**Avis de la mission régionale  
d'autorité environnementale  
Centre-Val de Loire  
sur les projets de construction  
de la SCCV Gutenberg et  
de la SCCV Violette  
sur la commune de Luisant (28)  
Demandes de permis de construire**

N°2021-3471

*Infrastructures routières de la ville de Luisant et localisation du projet  
(source : étude d'impact, page 73)*

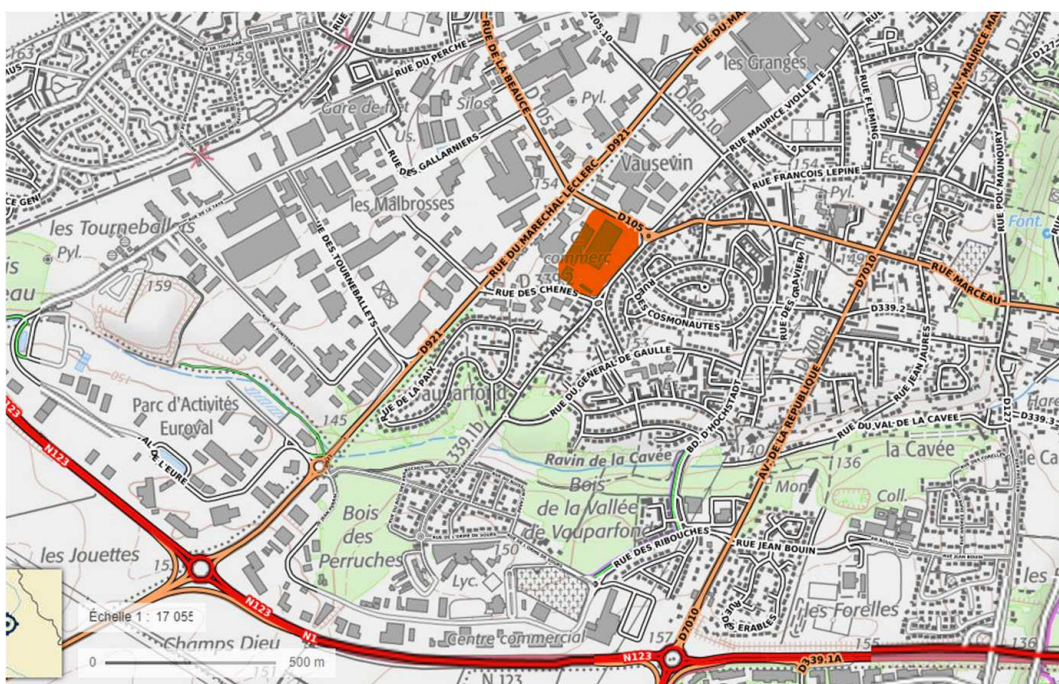
La commune de Luisant est traversée par 2 axes la reliant à Chartres : la RD7010 (avenue de la république) et la RD921 (rue du maréchal Leclerc). La RD339, la RD127 et la RD105 (rue Gutenberg) la traversent quant à elles d'ouest en est. Enfin, la RN123 (ou Rocade de Chartres) au sud, permet de rejoindre l'autoroute A11, la RN10 et la RN154.

Le site est desservi au nord par la rue Gutenberg reliant la rue du Maréchal Leclerc qui est un axe structurant vers le centre-ville de Chartres. L'ancien centre commercial (drainait autour de 4 800 véhicules par jour sur les voies adjacentes).

Une campagne de comptage des trafics routiers à proximité du site a été réalisée du 16 au 24 septembre 2021 et du 28 septembre au 5 octobre 2021. En moyenne 3 800 véhicules par jour circulent sur la rue Gutenberg, 7 670 sur la rue du Maréchal Leclerc, 1 500 sur la rue des Chênes et 3430 sur la RD339-1B. Cette campagne montre également l'importance des déplacements pendulaires à destination de Chartres via la rue du Maréchal Leclerc.

La desserte immédiate du site en transports en communs, est assurée par la seule ligne 10 qui relie Luisant au quartier Rechèvres à Chartres, avec deux arrêts à proximité (Cosmonautes et Vausevin). Du lundi au vendredi un bus passe toutes les 30 minutes de 7h30 à 19h30, le samedi et dimanche un seul arrêt est desservi entre 14 h et 19 h avec une fréquence limitée. Il ne semble pas qu'une amélioration de cette desserte en transports en commun soit prévue en lien avec l'arrivée de populations dans ces centaines de logements.

Il n'existe aucun aménagement pour les modes de déplacements actifs à proximité du site, une orientation d'aménagement et de programmation (OAP) du plan local d'urbanisme (PLU) de la commune serait spécifiquement consacrée à cette question des liaisons en modes actifs comme cela est indiqué en page 84 de l'étude d'impact.

Le développement des modes actifs ne présente qu'un tronçon interne au projet (d'une largeur de 4 à 7 m) qui à ce stade, n'est pas connecté à un réseau.

Pages 136-137, de l'étude d'impact, il est annoncé une estimation totale de 1 050 à 1 100 véhicules par jour (environ 464 liés à la présence des logements et 600 pour l'ensemble commerces-crèche-maison médicale), ce qui apparaîtrait comme des chiffres inférieurs aux trafics générés par l'ancien centre commercial. Pour réduire le recours à l'automobile individuelle, le porteur de projet a pris contact avec Chartres Métropole pour adapter l'offre de transports en commun. Il est également prévu d'utiliser la future coulée verte qui traversera la zone du projet comme nouvel itinéraire de liaison douce, dirigé vers le centre de l'agglomération de Chartres. Cette partie est peu développée et ne permet pas de saisir concrètement les impacts générés par le projet ainsi que le résultat des mesures mises en œuvre pour les réduire ou les compenser. Rien ne permet de comprendre les effets des trafics provoqués par le projet sur toute la voirie adjacente, sur les giratoires et leur saturation.

- **la réalisation d'une étude de trafic prenant en compte dans la zone de l'étude non seulement les quatre rues immédiatement à proximité du projet mais également les voies susceptibles de devenir des itinéraires de substitution à savoir : la RD 105.10 – Boulevard J.F Kennedy et la RD 105 ; d'insérer les données et conclusions de cette étude au sein de l'étude d'impact ;**
- **de compléter l'étude acoustique et l'étude qualité de l'air par une analyse des incidences du projet ;**
- **en lien avec l'autorité organisatrice des mobilités, de prévoir une connexion du site aux infrastructures de modes actifs et d'améliorer la desserte du site en transports publics.**
